**AVIS RELATIF À LA PROTECTION
CONTRE LES EVENTUELS EFFETS NOCIFS ET NUISANCES
PROVOQUÉS PAR LES RAYONNEMENTS NON IONISANTS
GÉNÉRÉS PAR DES ANTENNES ÉMETTRICES STATIONNAIRES**

Commune : DOISCHE - Exploitant : ORANGE

Référence exploitant : 227N1_2/32227N1_2/42227N1_2/52227N1_2

Rapport n° 1270 / 2025

Figure 1 : Vue en plan des lieux de séjour et des points de contrôle

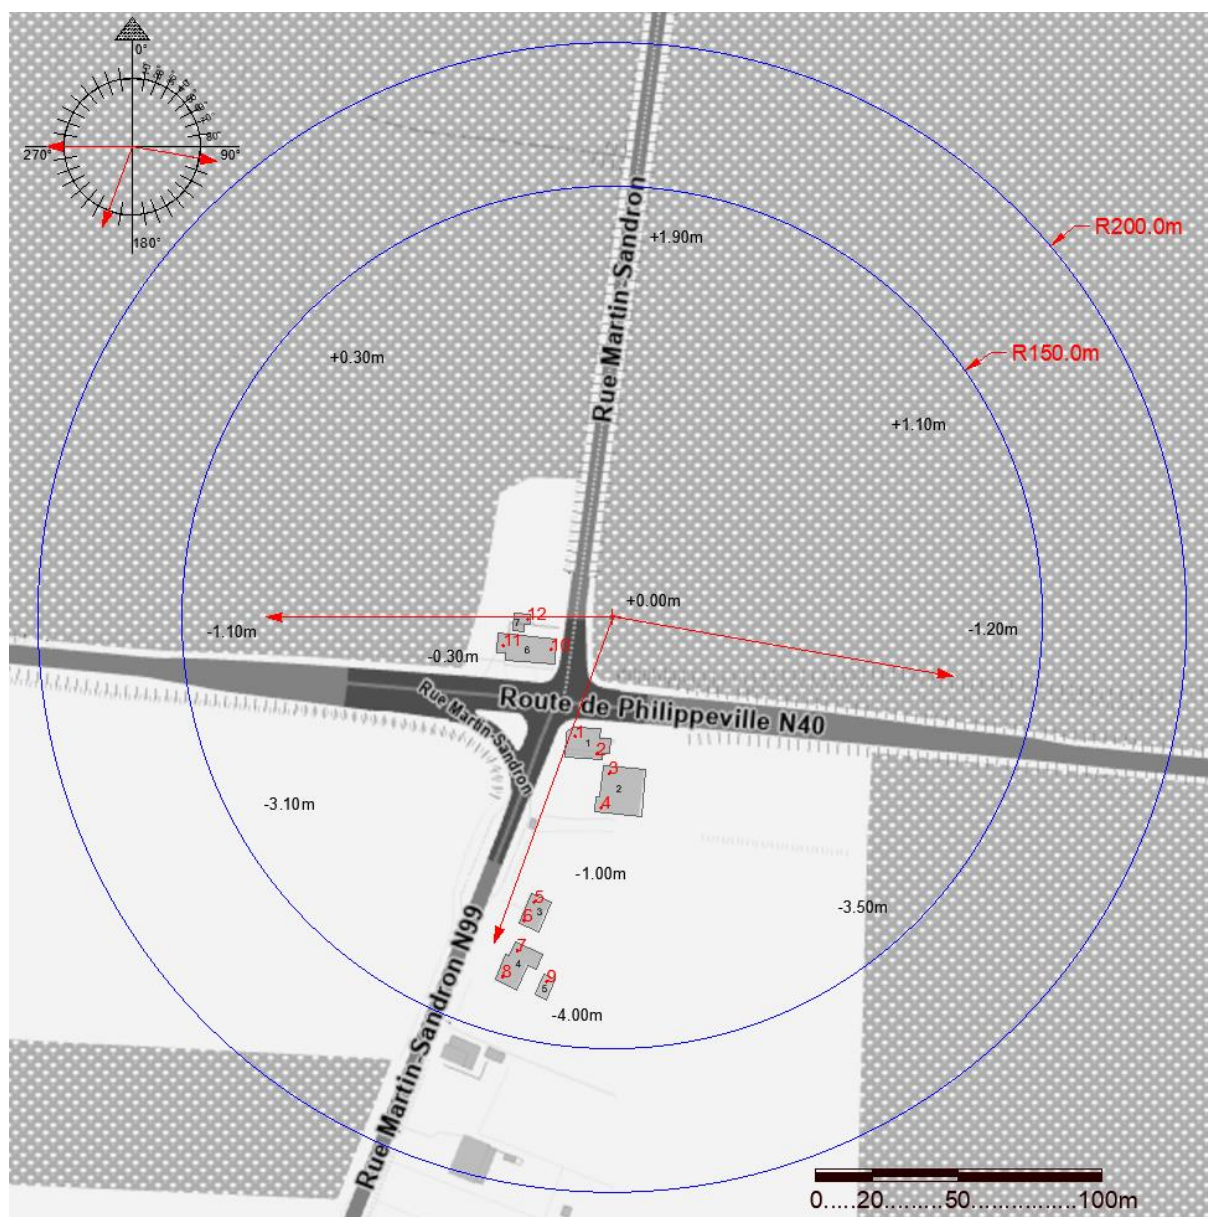
- le numéro du point de contrôle repris sur un des plans de la figure 1;
- le numéro du LS dans lequel se trouve le point de contrôle de la 1^{ère} colonne ;
- l'atténuation d'obstacle prise en compte pour le calcul de l'indice d'exposition dans le LS ;
- le résultat du calcul de l'indice d'exposition.

N° point de contrôle	LS	Atténuation (dB)	Indice d'exposition relatif à la limite par installation IE_i
8	4	3,0	0,138
9	5	3,0	0,126
7	4	3,0	0,102
6	3	3,0	0,061
5	3	3,0	0,041
11	6	3,0	0,029
2	1	3,0	0,026
1	1	3,0	0,026
3	2	3,0	0,021
4	2	3,0	0,019
10	6	3,0	0,015
12	7	3,0	0,013

En ce qui concerne les antennes de l'installation mentionnées dans le tableau 1, la distance maximale à laquelle la limite pourrait être atteinte, à l'extérieur, est égale à 90,4 m. S'il n'y a pas de LS à une distance inférieure, les antennes respectent forcément la limite d'immission.

Dans le cas des LS situés à l'intérieur des bâtiments, une atténuation d'obstacle est prise en compte et il en résulte que la distance maximale à laquelle la limite pourrait être atteinte se réduit à 64,1 m.

Figure 2 : Vue en plan des installations d'antennes dans un rayon de 300 mètres autour de l'installation faisant l'objet de la demande d'avis

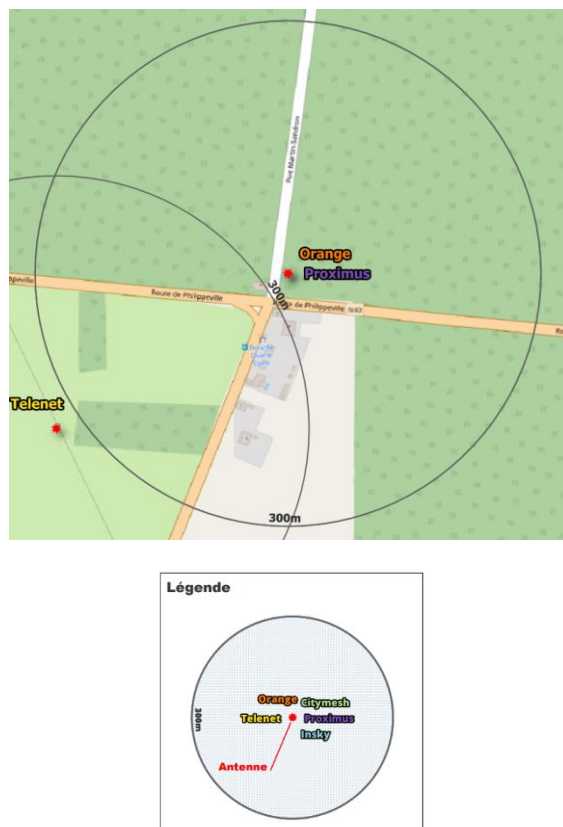
Le plan en projection verticale de la figure 2 indique la localisation des installations d'antennes émettrices stationnaires visées par le décret et situées dans un rayon de 300 mètres autour de l'installation référencée dans le paragraphe 2 et localisée au centre du cercle. Les données de localisation de ces antennes et les avis correspondant sont accessibles via le cadastre en ligne des antennes émettrices stationnaires⁸. Les installations prises en compte dans l'évaluation du respect de la limite cumulative sont les installations d'antennes émettrices déclarées en service par l'exploitant à la date du présent avis, à l'exception de l'installation référencée dans le paragraphe 2 et éventuellement d'autres installations ayant fait l'objet d'une demande d'avis à la même date et qui sont situées à l'intérieur de la zone de 300 mètres de rayon.

- il y a au plus 4 installations d'antennes émettrices stationnaires présentes dans la zone d'évaluation de 300 mètres de rayon représentée dans la figure 2, y inclus l'installation référencée dans le paragraphe 2 : la limite cumulative définie à l'article 4, §2 du décret est nécessairement respectée dans les lieux de séjour à l'intérieur de la zone d'évaluation de 300 mètres de rayon ;

Compte tenu des considérations ci-dessus, il apparaît que l'intensité du rayonnement électromagnétique généré, dans les lieux de séjour situés dans un rayon de 300 mètres autour de l'installation référencée dans le paragraphe 2, par l'ensemble des antennes émettrices stationnaires de l'ensemble des exploitants du même site d'antennes émettrices stationnaires respecte la limite fixée à l'article 4, § 2 du décret.
